## *Ministero della Transizione Ecologica*

**OGGETTO: [ID: 8773] Valutazione preliminare ai sensi dell'art.6, comma 9 bis del D.Lgs. 152/2006. Progetto “Realizzazione della nuova fermata di S. Michele (AG) e relativa connessione urbana”  
Nota tecnica.**

Fig. 3 – Planimetria generale intervento-San Michele (Fonte: Lista di Controllo)

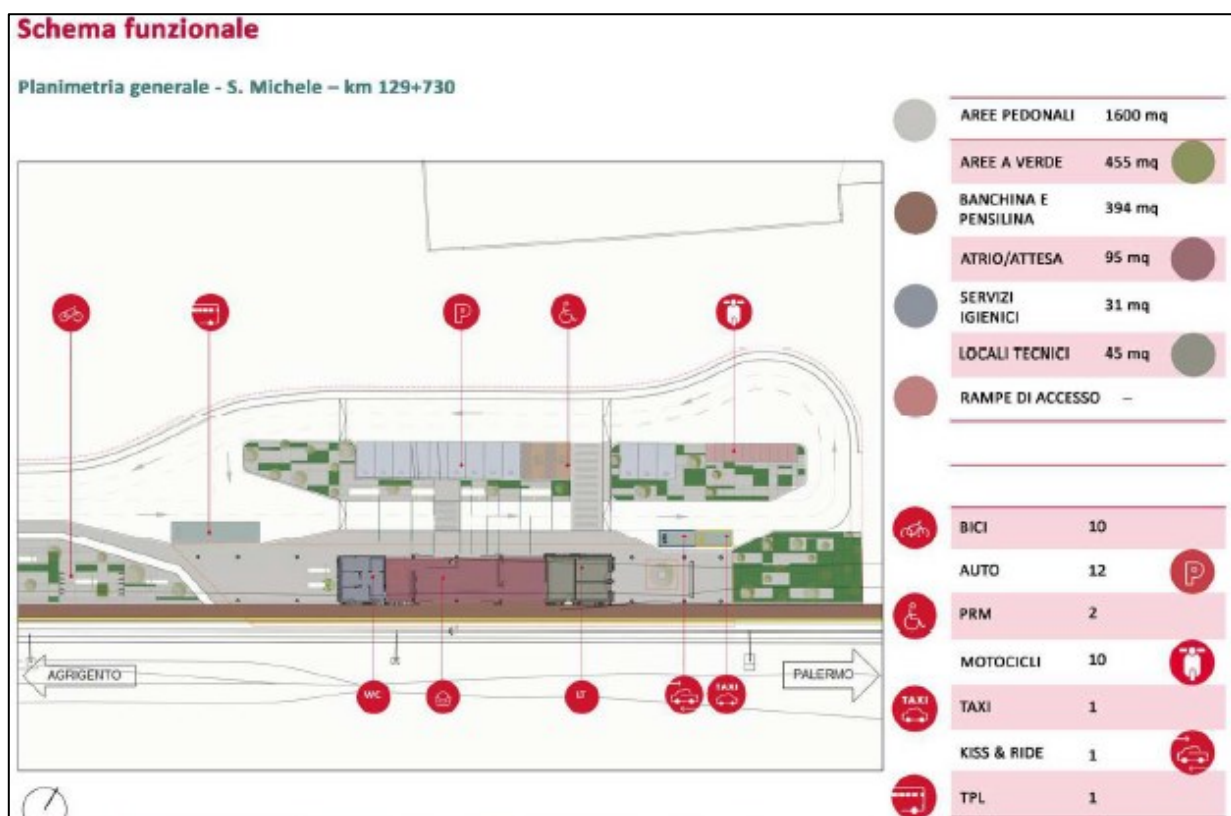
Come evidenziato dal Proponente, le opere in progetto sono collocate in ambiti destinati ad infrastrutture della mobilità, in zone già urbanizzate.

L'intervento non interferisce con il reticolo idrologico principale. In relazione alla eventuale perdita di suolo fertile, si evidenzia che la fermata di San Michele sarà una nuova costruzione, la quale insisterà su piazzali di pertinenza ferroviaria, migliorandone la qualità urbana. Pertanto la perdita di terreni fertili e di aree verdi risulta quasi inesistente.

Fig. 5 – Planimetria di Inquadramento Urbanistico e Analisi dei Vincoli- Localizzazione dell'area di intervento rispetto alle aree Rete Natura 2000 (Fonte: Lista di Controllo).

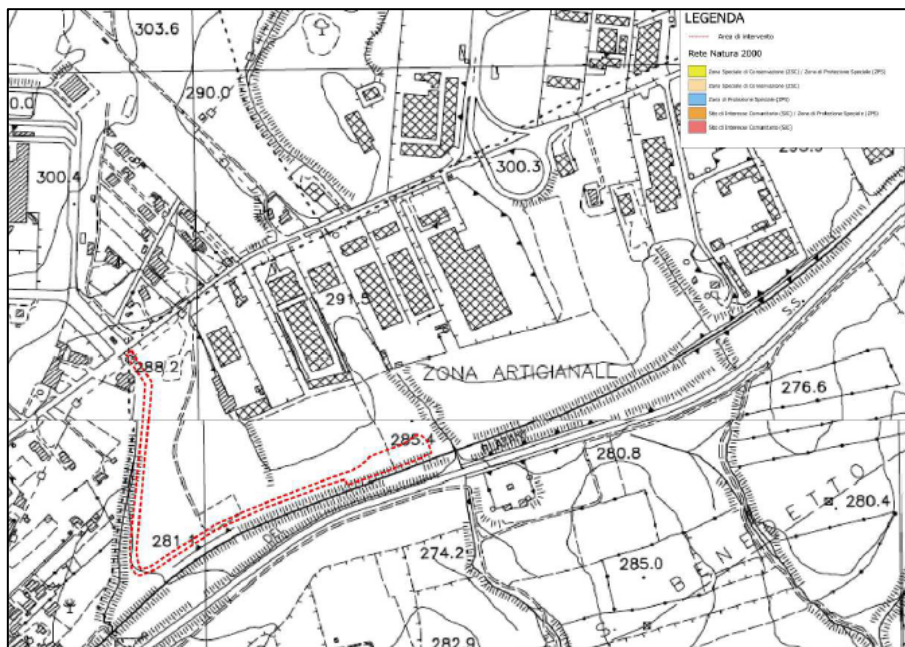
- al punto 1 "Zone umide, zone riparie, foci dei fiumi", il progetto non ricade nell'ambito di tali zone;
- al punto 4 "Riserve e parchi naturali, zone classificate o protette ai sensi della normativa nazionale (L. 394/1991), zone classificate o protette dalla normativa comunitaria (siti della Rete Natura 2000, direttive 2009/147/CE e 92/43/CEE)"; nell'intorno del sito del progetto non sono presenti aree protette della Rete Natura 2000. L'area protetta più prossima al sito è la ZSC - ITA040008 – "Macalube di Aragona", posta ad una distanza di circa 10,7 km

dall'area interessata e la ZSC - ITA050006 – “Monte di Conca”, collocata a più di 26 km di distanza dalla fermata di San Michele, Fig. 5;
